AREA 04 - CALENTADORES INDIRECTOS

OBRA: PLANTA COMPRESORA OLACAPATO

REV	DESCRIPTION	DATE	DRAW	REVIEW	APPROVE
CUSTOMER:	AREA: -				
	SUB-AREA: -				
	SCALE: 1:25	EDC DWG. N°: 1079-P-PL-0000-0004			
	SHEET: 1 - 2	RIO TINTO DWG. N°: OCP-0000-CGI-P-DT-30004			
	REPLACE: -				
			DWG N°	OCP-0000-CGI-P-DT-30004	REV. 3

TITLE: PLANO - AREA 04 CALENTADORES INDIRECTOS

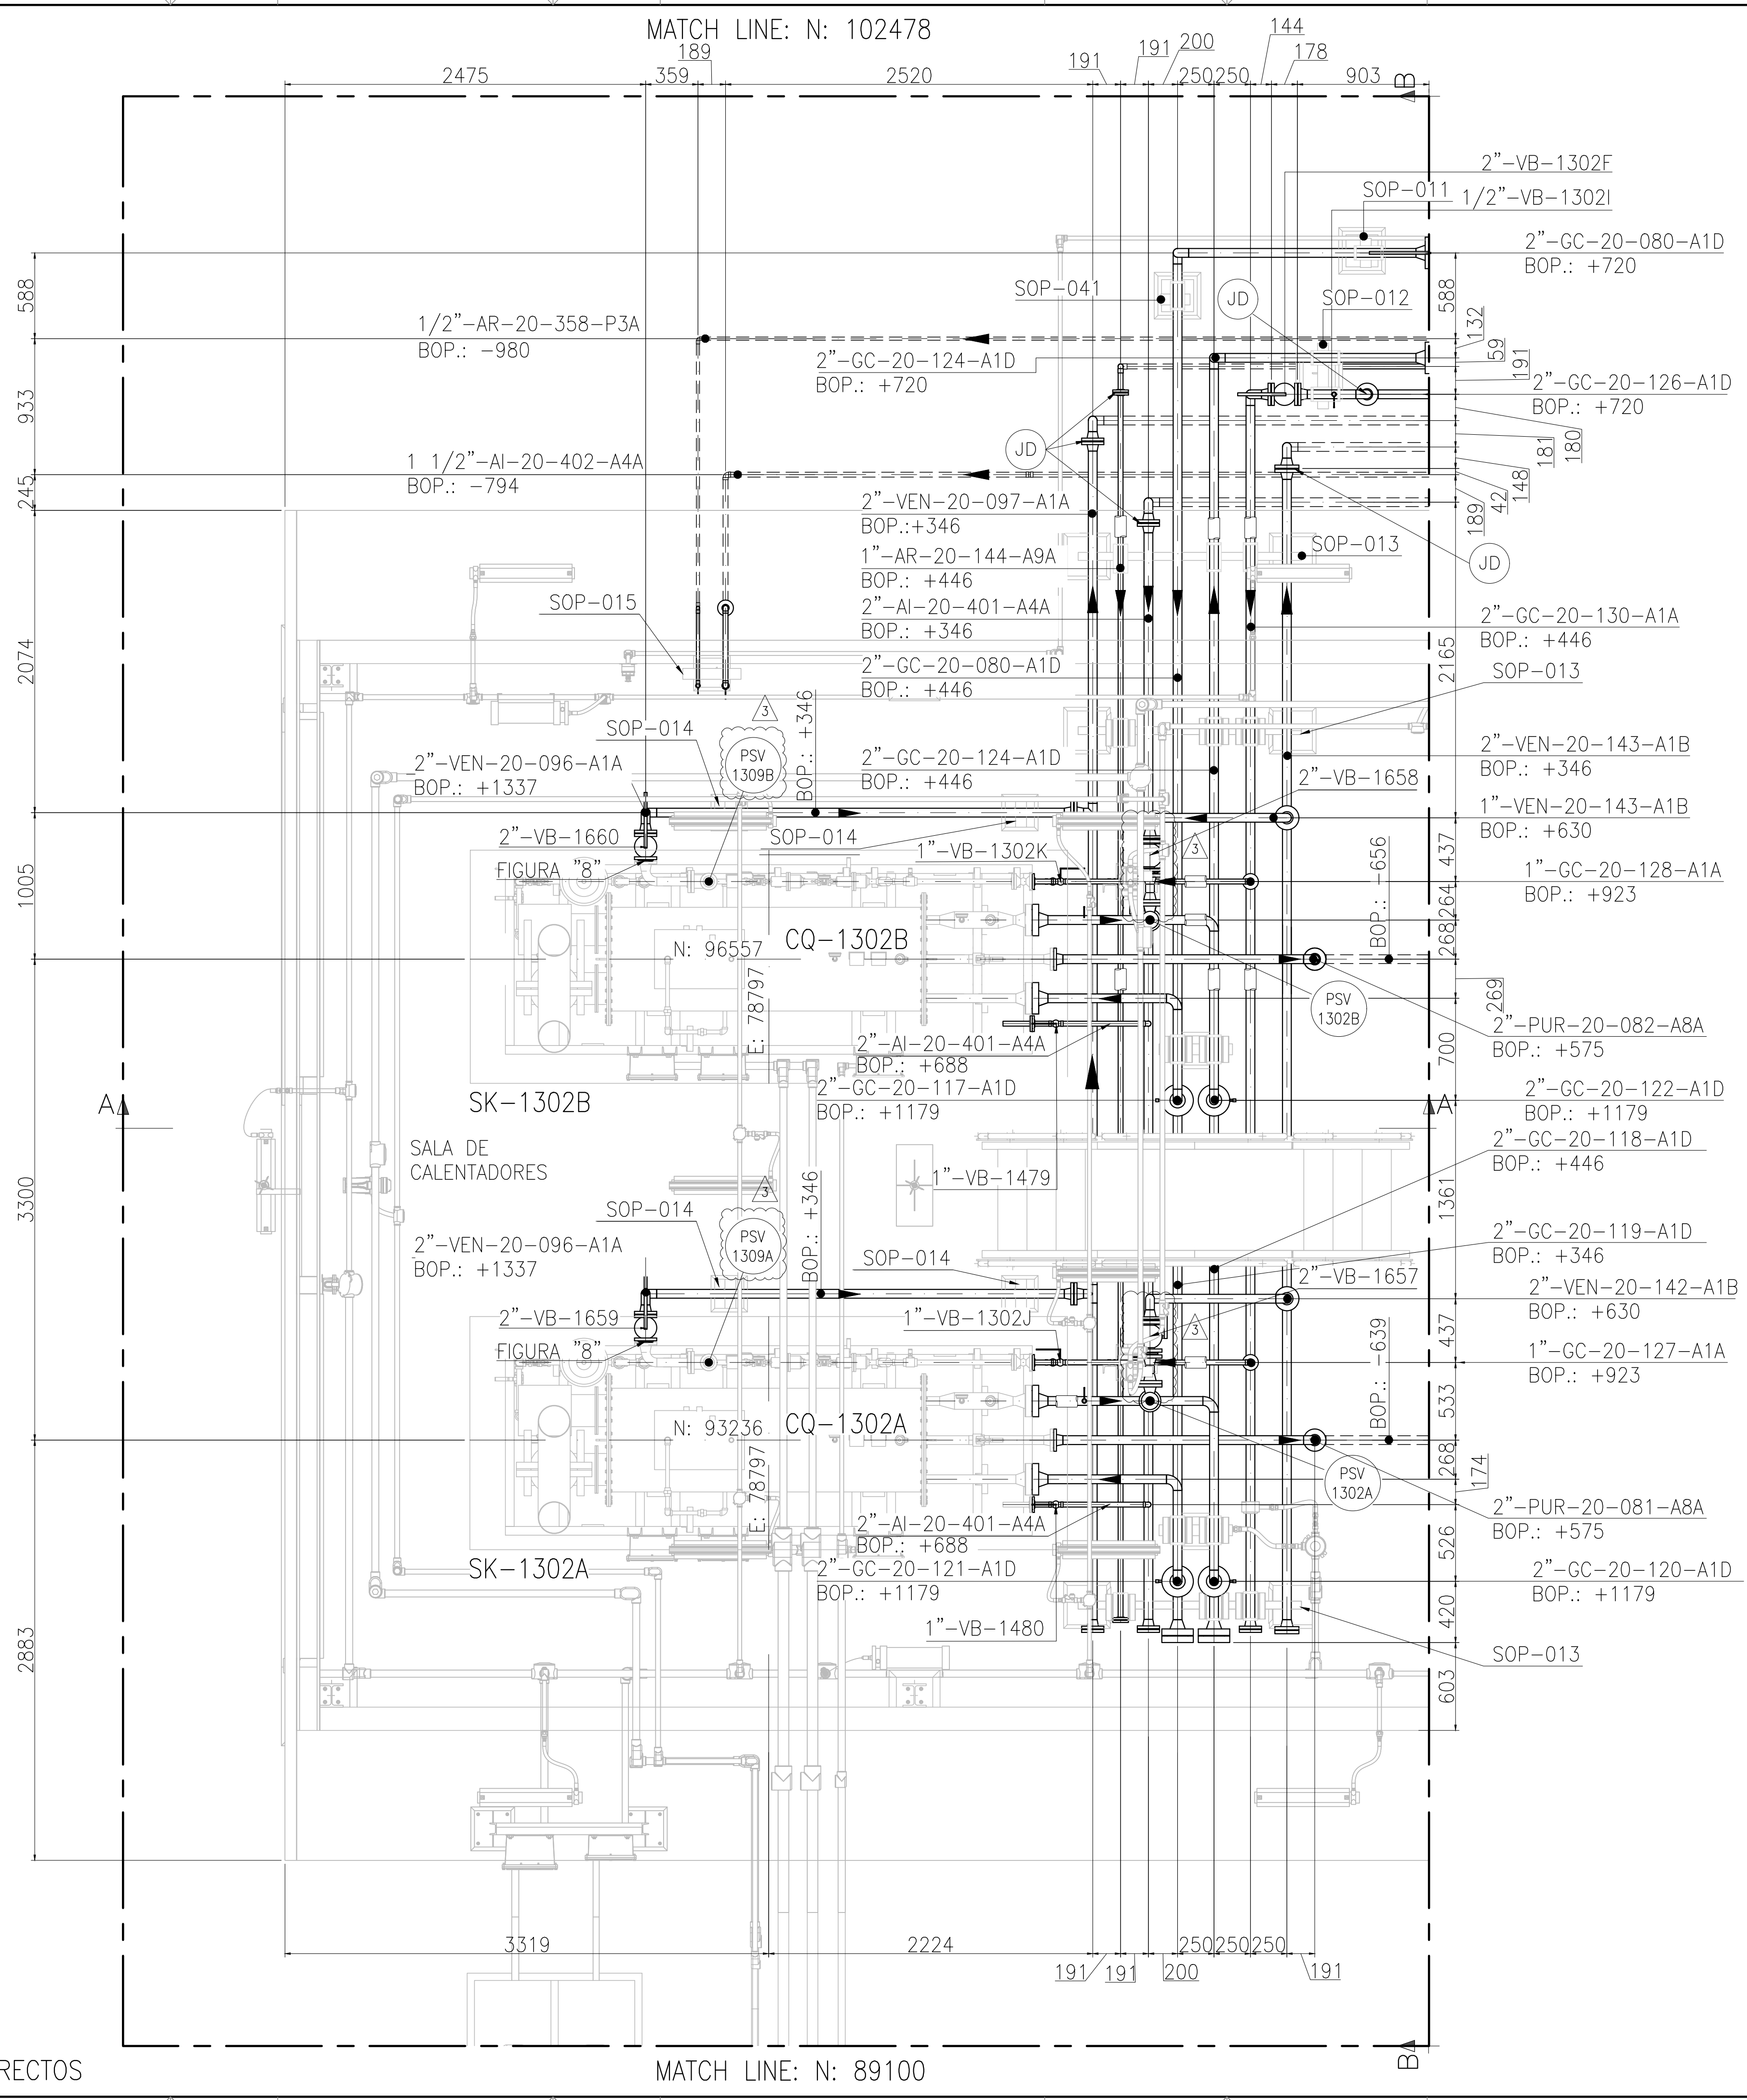
EL COMENTARIO SOBRE LAS VALVULAS NO APLICA POR ESTAR DENTRO DEL SKID, NO SON ALCANCE DE LA INGENIERIA

EL COMENTARIO DEL ESPACIO DE MANTENIMIENTO DE LA PSV NO APLICA, ESTA CONTEMPLADO EL ESPACIO DE MANTENIMIENTO MEDIANTE EL DESMONTAJE PARA SERVICIO.
